**OGGETTO: [ID: 9505] Procedura di Valutazione di Impatto Ambientale ai sensi dell'art.23 del D.lgs. 152/2006 relativa al progetto per la realizzazione di un hub energetico denominato "Hub Energetico Agnes Romagna 1 e 2" da realizzarsi sia a mare che a terra in comune di Ravenna. Potenza complessiva prodotta 700 MW. Progetto PNIEC.**  
**Proponente: Agnes S.r.l.**

#### **Osservazioni della Regione Emilia-Romagna in merito alle integrazioni**

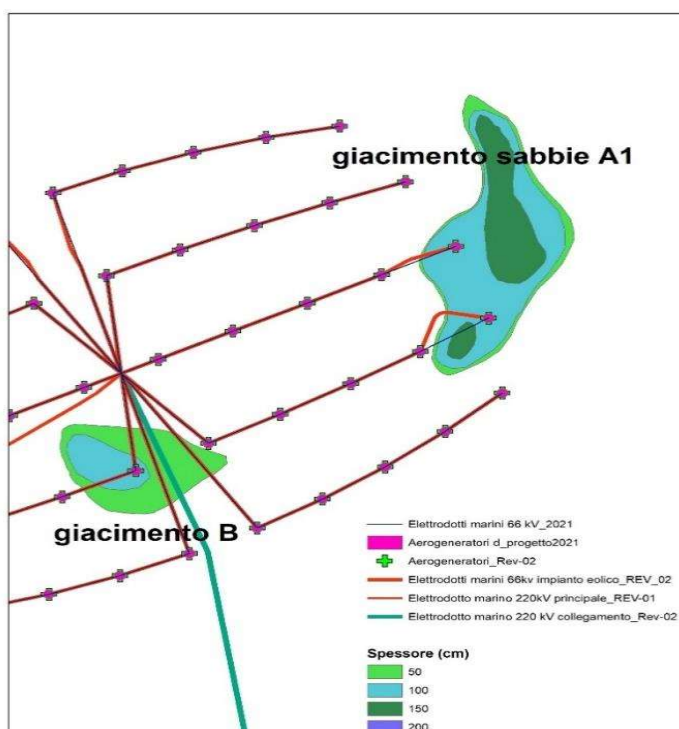
Il progetto presentato in questa fase contiene alcune modifiche del layout sia per la parte onshore sia per la parte offshore per accogliere le richieste per la minimizzazione delle interferenze con gli attuali usi del mare e con i depositi di sabbie relitte, per la riduzione dell’effetto cumulo con l’altro progetto eolico offshore, e per l’aumento della distanza con il SIC IT4020026.

Il proponente ha previsto in particolare: una ri-ubicazione degli aerogeneratori dell’impianto Romagna 1 con modifica dell’interdistanza tra gli aerogeneratori e l’aumento della distanza tra i due archi di aerogeneratori, l’adozione della alternativa progettuale con impianto fotovoltaico galleggiante a struttura sopraelevata con soluzione integrata alle turbine eoliche, spostamento della sottostazione elettrica Romagna 1 verso NE di 1330 metri per allinearla all’arco superiore.

- di aumentare la distanza tra l’impianto eolico Romagna 1 e l’eolico Rimini (proposto da Energia Wind 2020 srl) portandola a circa 6 km;
- migliorare l’organizzazione dello spazio marittimo liberando la porzione di mare posta sotto la parte ovest dell’arco superiore;

- consentire nella parte centrale dell'impianto eolico delle corsie di attraversamento senza ostacoli per la navigazione date le distanze maggiori tra gli aerogeneratori (circa 1700-1800 metri).

Si considerano in generale positivamente tali modifiche di layout che consentono di ridurre l'occupazione dello spazio marittimo e le possibili interferenze con altri usi del mare. In particolare, si sottolinea l'allontanamento tra i due impianti eolici, evidenziando la disponibilità delle due società e che Agnes ha arretrato verso NW i due archi di almeno 600-700 metri dall'altro progetto eolico in valutazione.

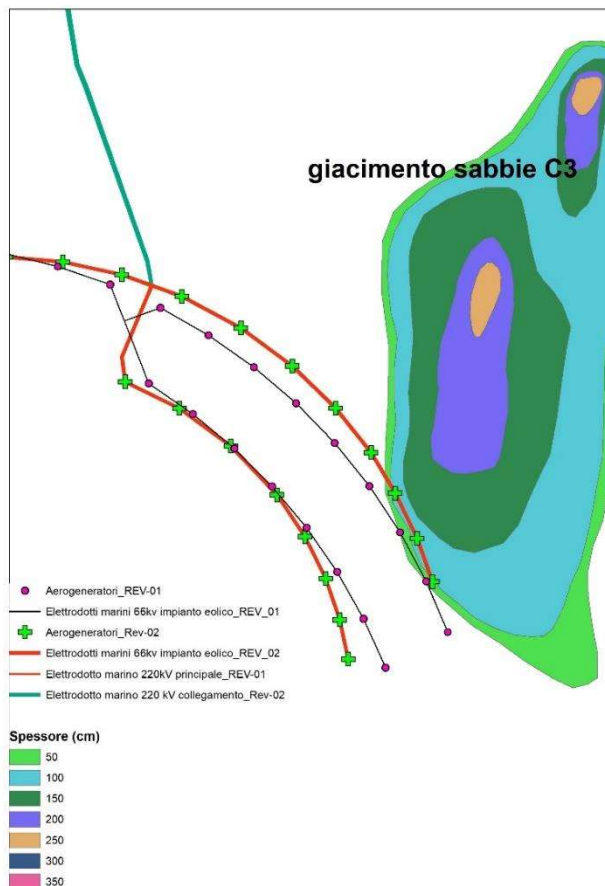
- come evidenziato dalla figura sottostante, nel campo Romagna 2, non è stata apportata alcuna modifica alla posizione degli aerogeneratori; mentre, già nel “progetto rev\_1” era stata effettuata una piccola modifica al tracciato degli elettrodotti da 66K, che sostanzialmente non migliora l'impatto sul deposito di sabbie off-shore, denominato A1. Si ricorda in tal senso le possibili difficoltà ad autorizzare un eventuale dragaggio del deposito nello spazio di mare interposto tra i 2 aerogeneratori;

- lo stesso campo eolico interessa completamente il deposito di sabbie denominato B, per il quale la Regione aveva già dato un assenso di massima, essendo un corpo sedimentario ricoperto da uno spesso strato di sedimento fine e quindi di difficile sfruttamento con le attuali tecnologie;
- le revisioni apportate alla posizione degli aerogeneratori del campo Romagna 1, inoltre, comportano un coinvolgimento maggiore del giacimento C3, che comunque rimane limitato a una porzione di deposito dove gli spessori massimi delle sabbie sono dell'ordine di 1 metro;

Considerando che per la Regione Emilia-Romagna la sabbia presente nei depositi sottomarini sopra citati è fondamentale per il contrasto all'erosione costiera, e che è previsto, per gli anni futuri, di svolgere nuove indagini geofisiche e geonostiche finalizzate a caratterizzare in dettaglio gli spessori e le caratteristiche litologiche, la Regione Emilia-Romagna ritiene necessario definire una misura compensativa finalizzata a tale scopo per cui il proponente in fase di progettazione esecutiva dovrà concordare con la Regione Emilia-Romagna i tempi, i modi e gli impegni economici per contribuire alla realizzazione di tali indagini.

#### Interferenza dell'elettrodotto 220 KV

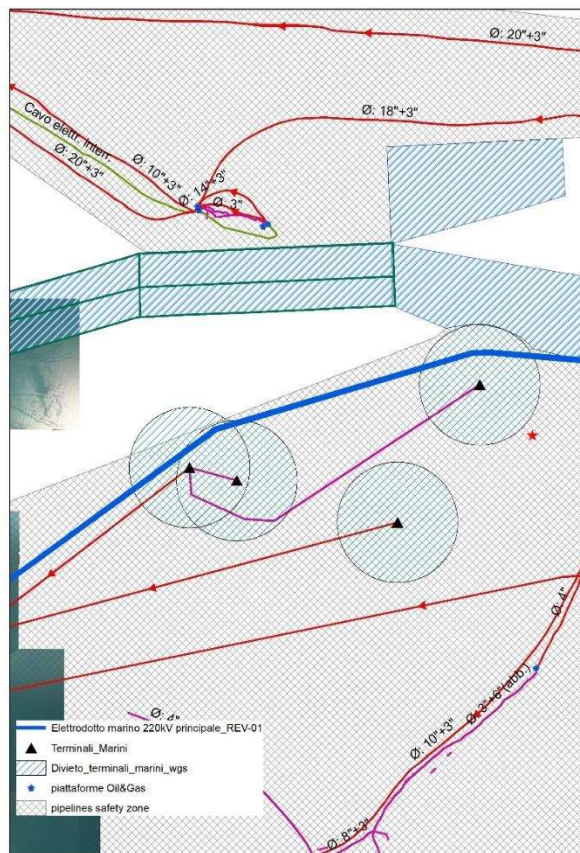
Dall'esame degli elaborati si evidenzia una possibile interferenza tra alcune piattaforme idrocarburi con l'elettrodotto 220 kv in mare per cui si ritiene opportuno in fase di progettazione esecutiva verificare se ancora sussiste l'interdizione alle aree circostanti i Terminali marini 'Agip 1' e 'Agip 3-1', entro i quali è prevista la posa dell'elettrodotto 220KV (vedi figura sottostante con linea blu che rappresenta l'elettrodotto).
